東海第二発電所 防潮堤等の入力津波の設計因子について
(コメント回答)

東海第二発電所 資料中における T.P. 標記と EL. 標記の扱いについて

東海第二発電所 隣接する日立港及び常陸那珂港区の
防波堤の延長計画の有無について

東海第二発電所 漂流物の軌跡解析における解析条件について

添付 1

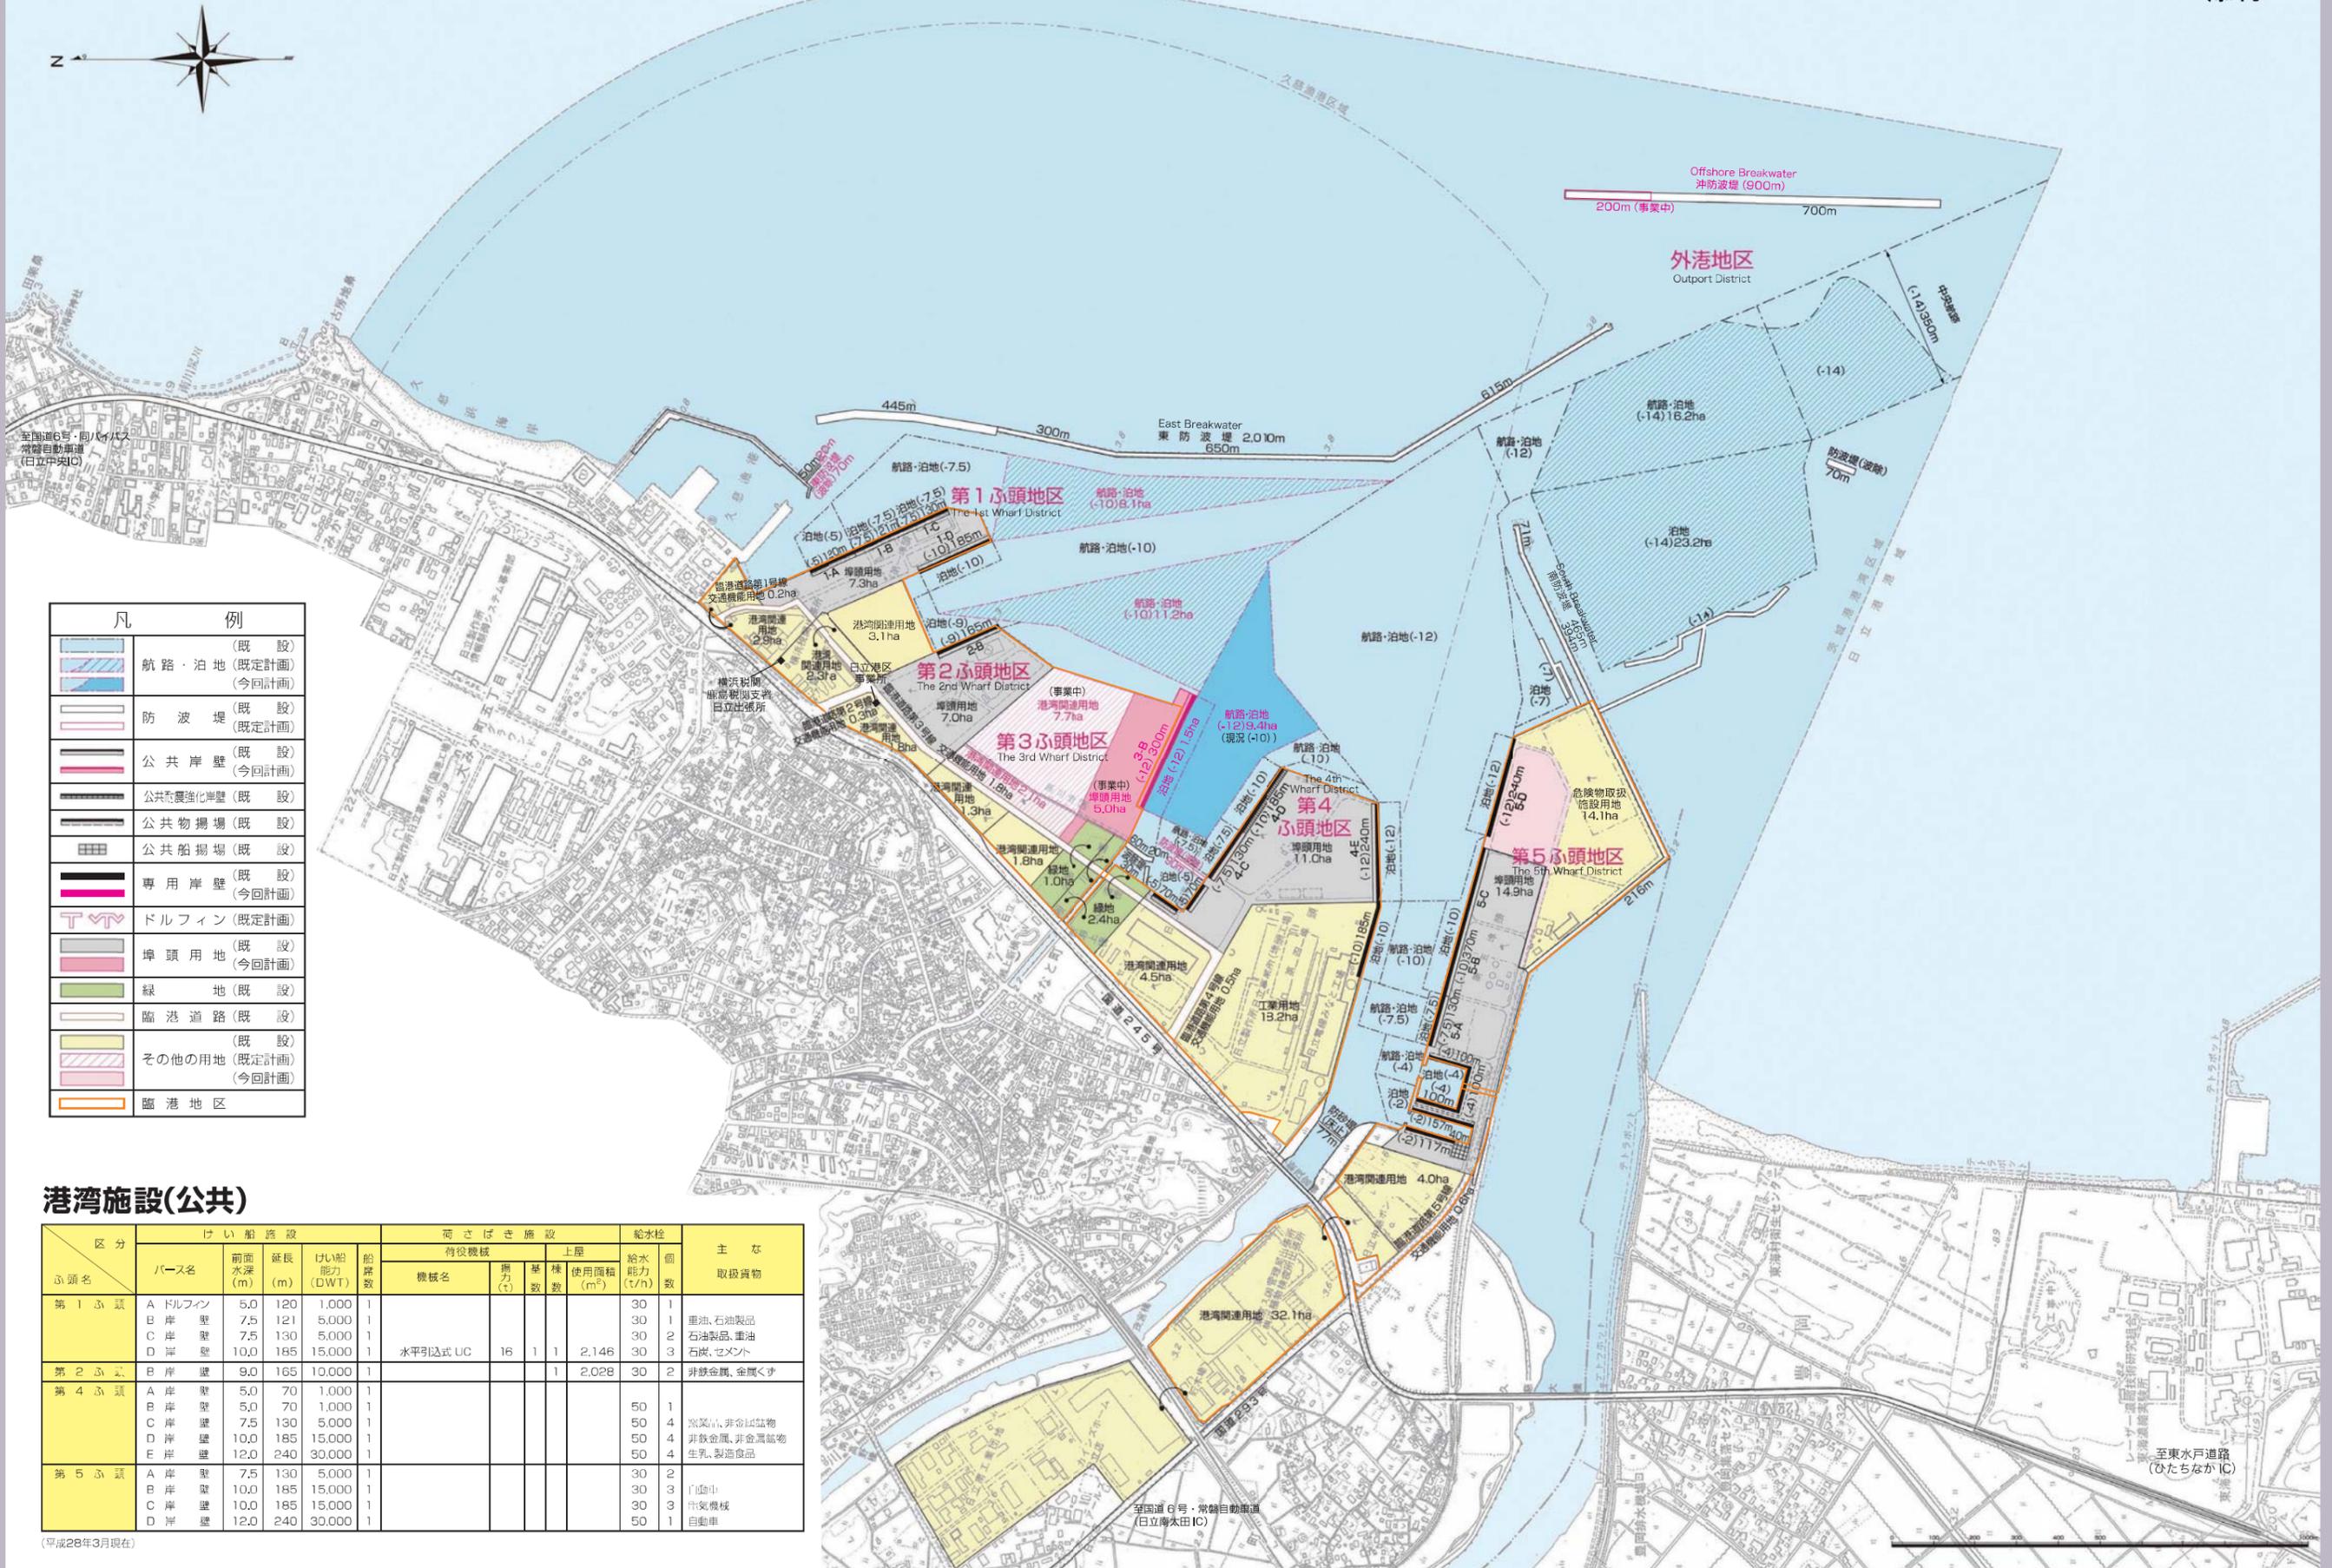
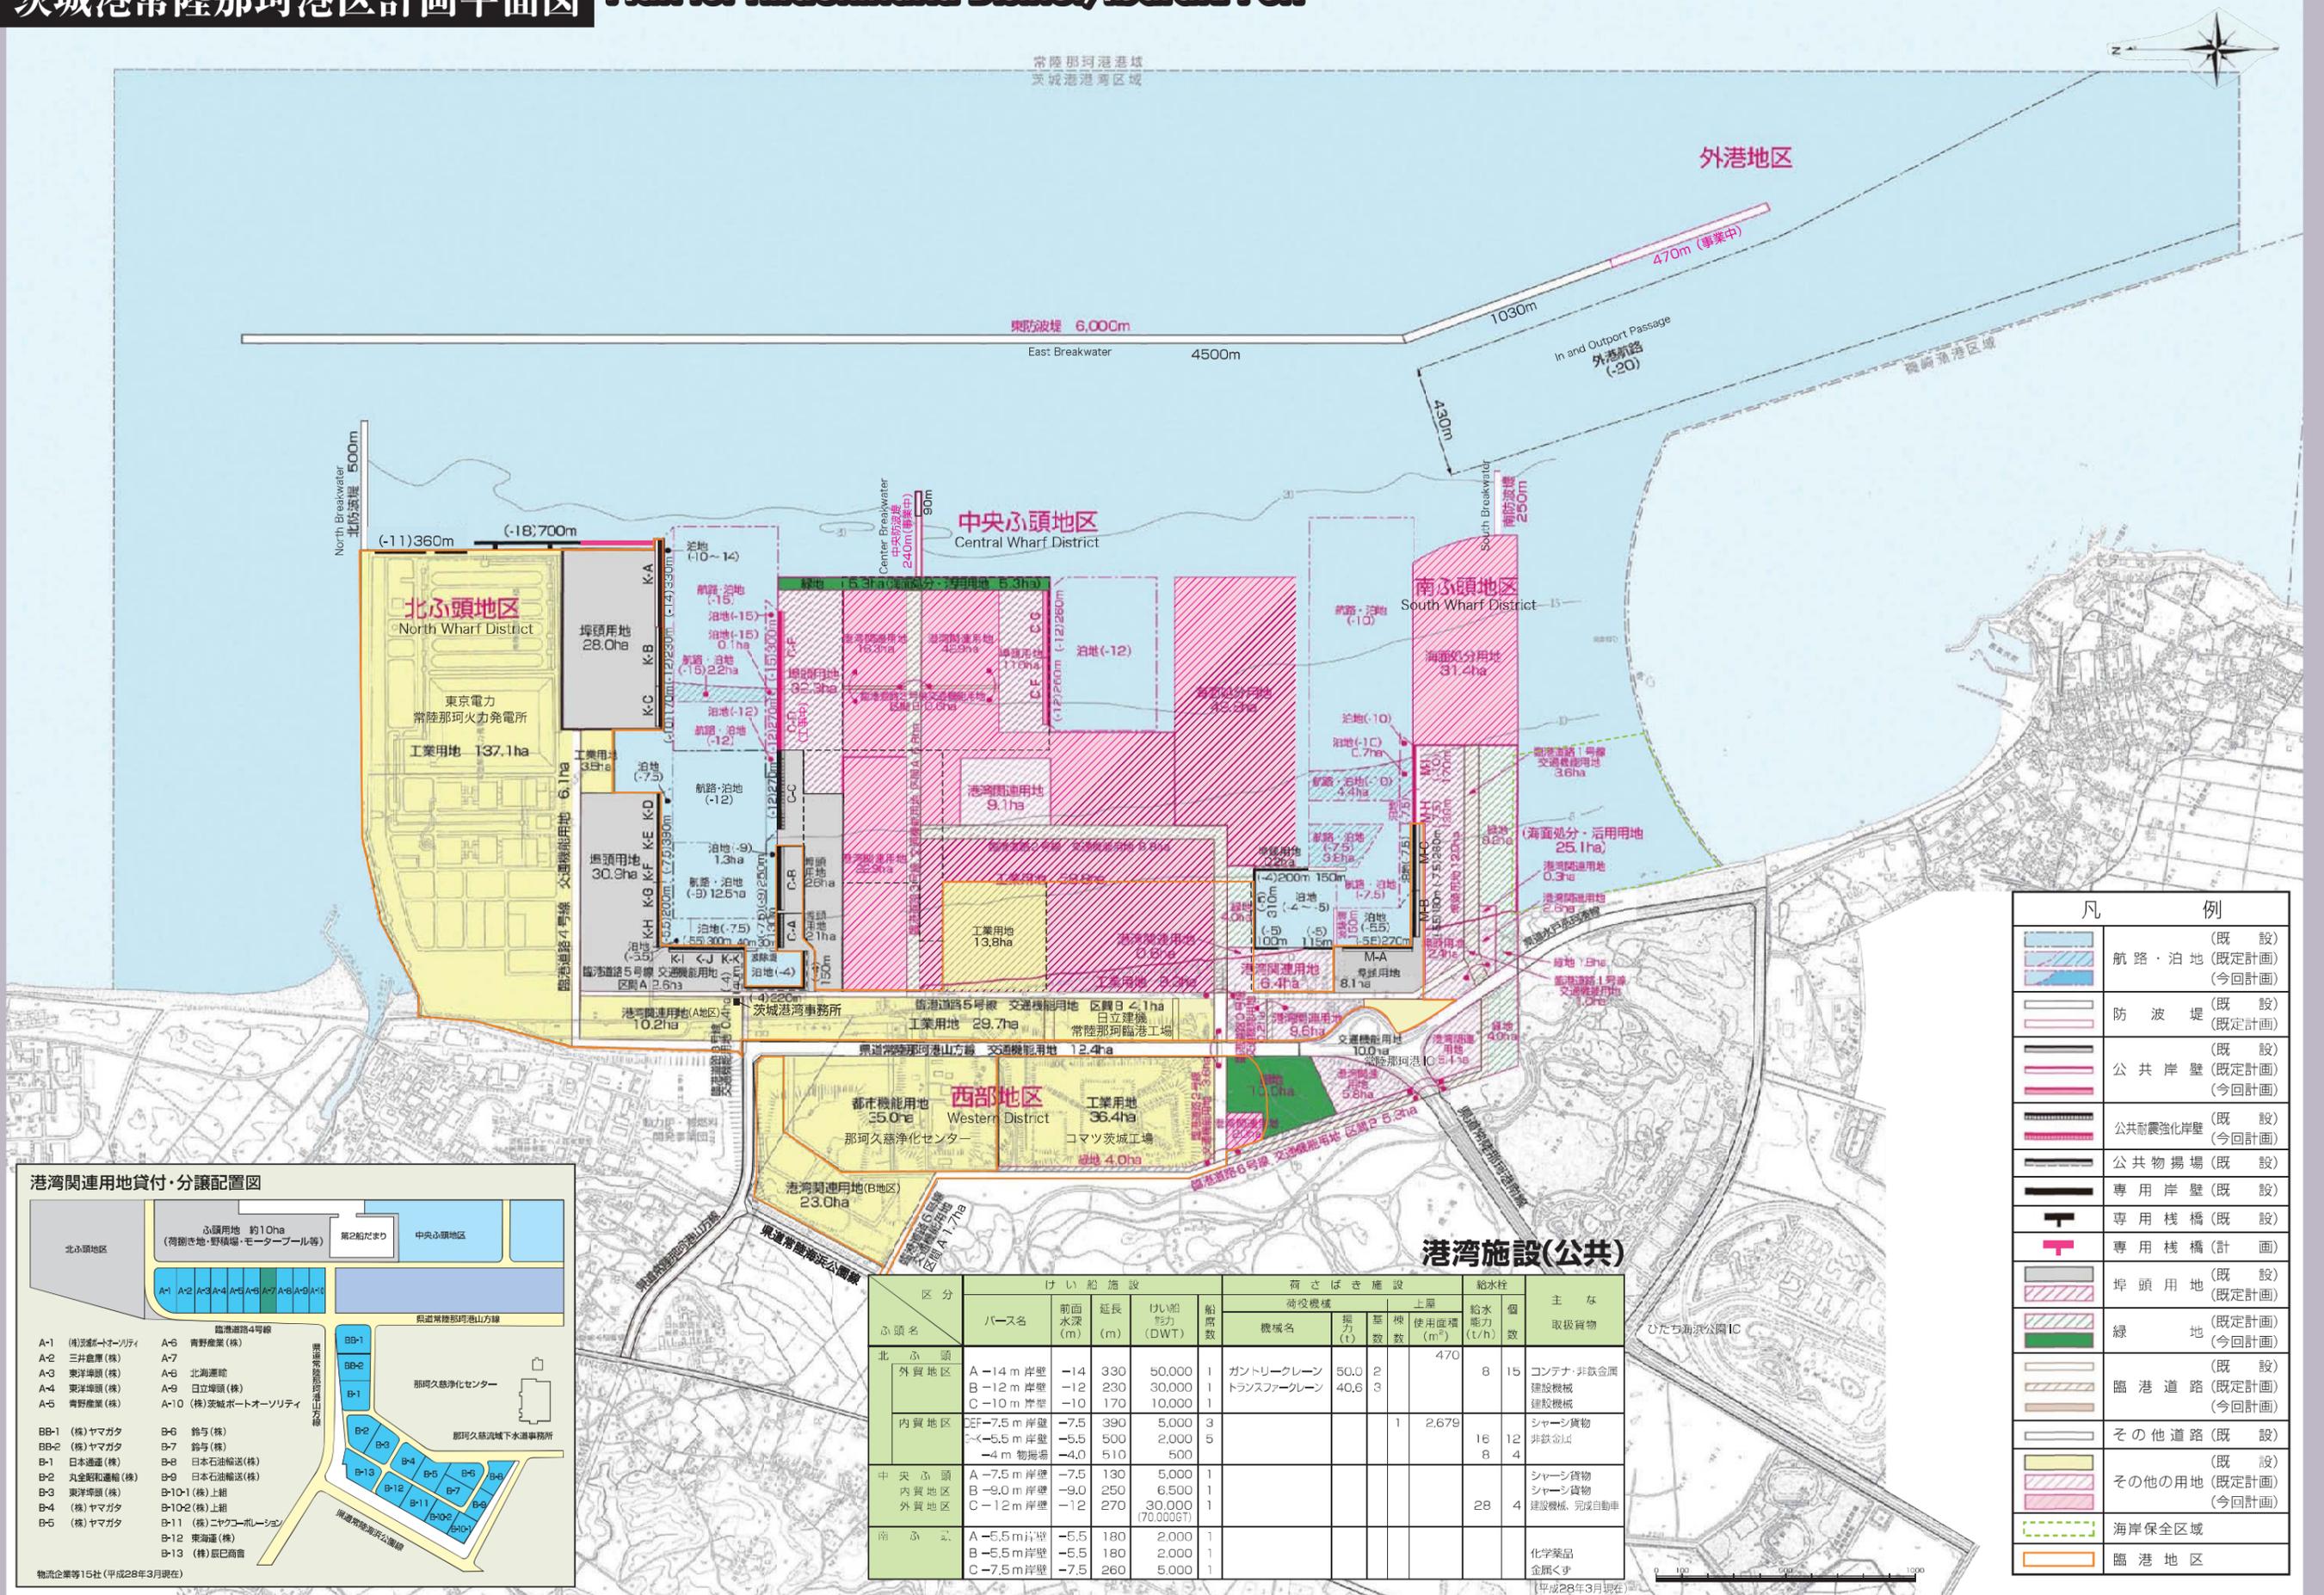
隣接する常陸那珂港区、及び日立港区等の沖防波堤の延長計画の有無、有る場合はそれによる影響を検討した上で資料を提示した上で説明すること。

日立港区及び常陸那珂港区の防波堤の整備計画については、茨城県土木部港湾課、茨城県立地推進東京本部、茨城県港湾協会の企画・編集した「2016 PORTS OF IBARAKI」（平成28年3月）中に計画平面図として示されている。

これによると、日立港区については沖防波堤を北側に200m、常陸那珂港区については東防波堤を南側に470m延長する計画があり、現在整備事業が行われている（添付1）。
